新竹縣政府工程查核代表照片表

工程名稱：新竹縣富光國中行政大樓拆除重建工程採購案

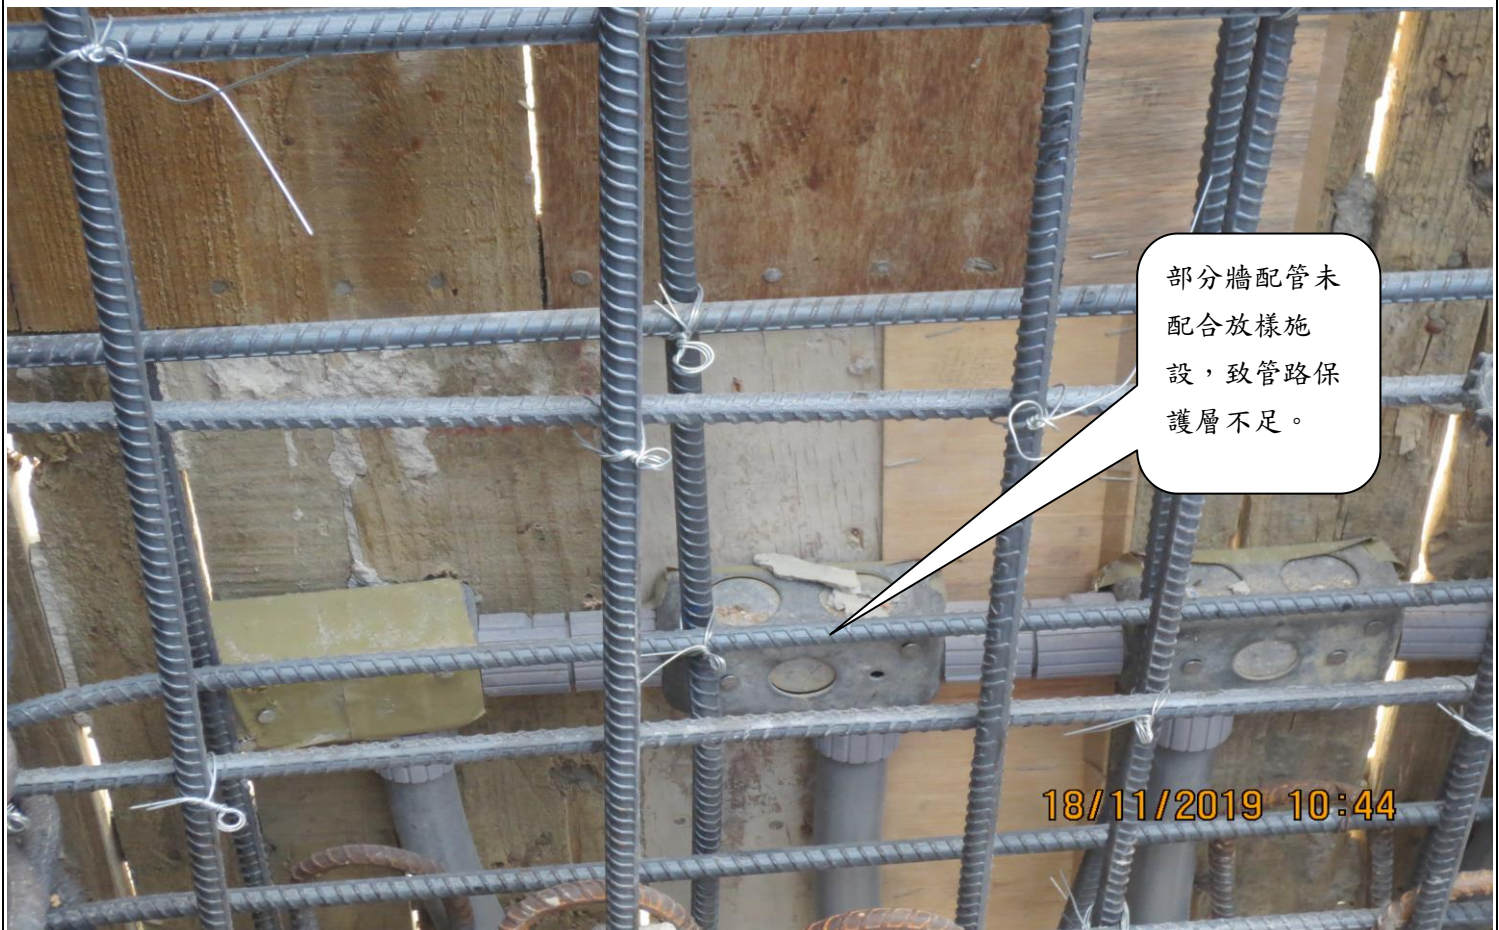
部分管線施設未符合規範，例如：(1) 部分牆配管未裝置於雙層筋中間。

部分管線施設未符合規範，例如：(1) 部分牆配管未裝置於雙層筋中間。

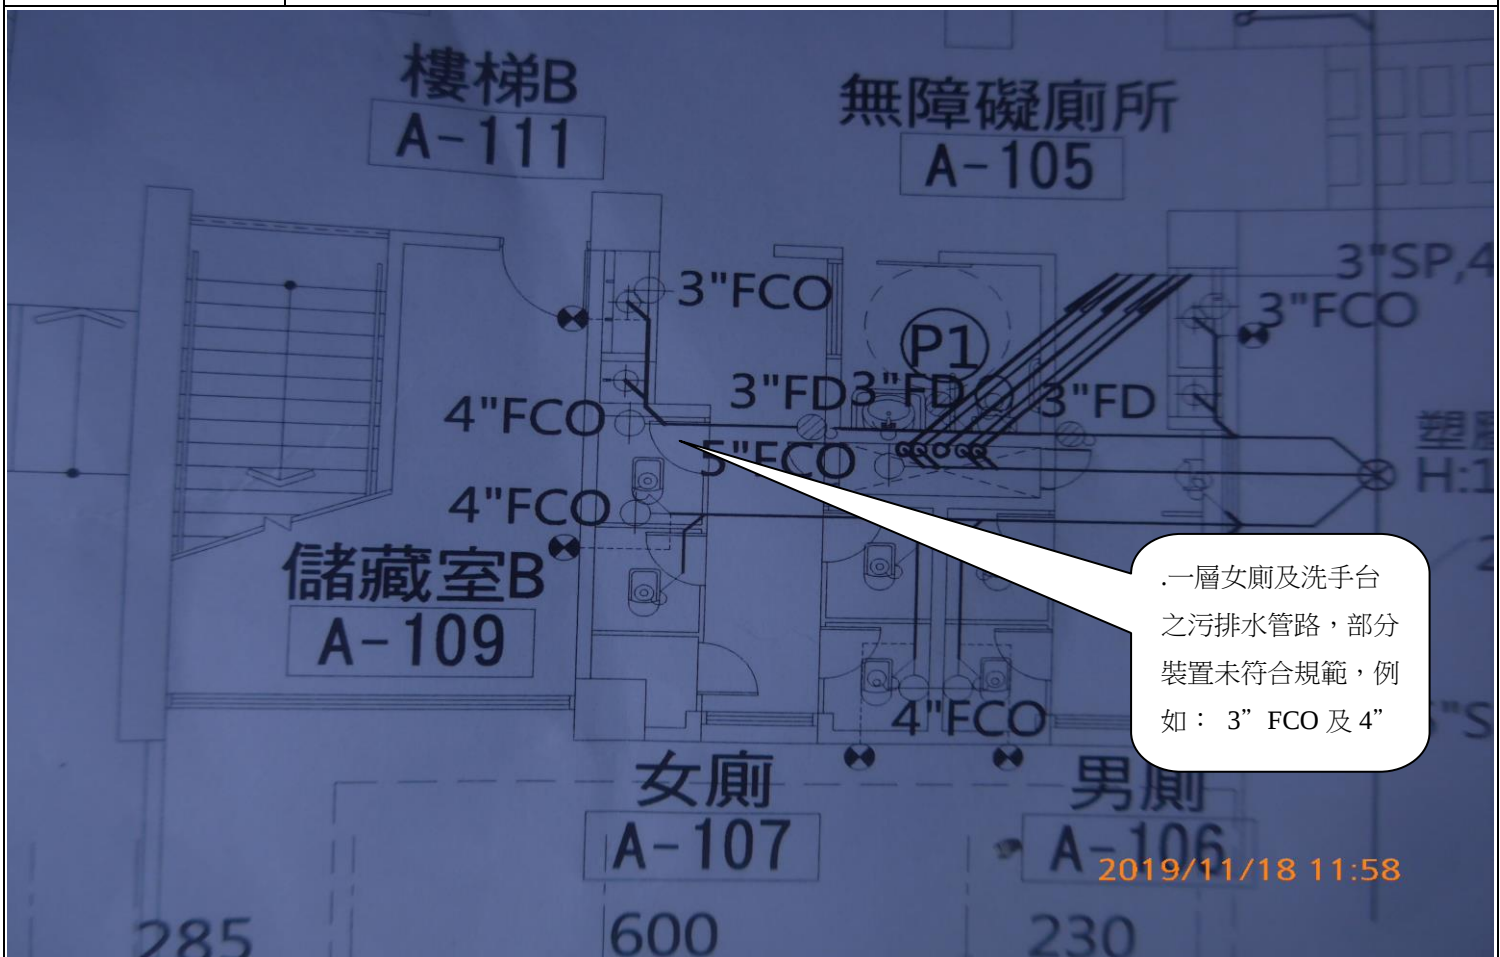
部分高差 2 公尺以上之工作場所邊緣（含施工架與結構體間），未設置符合規定之墜落災害防止設施（含符合規定之安全上下設備），

部分高差 2 公尺以上之工作場所邊緣（含施工架與結構體間），未設置符合規定之墜落災害防止設施（含符合規定之安全上下設備），
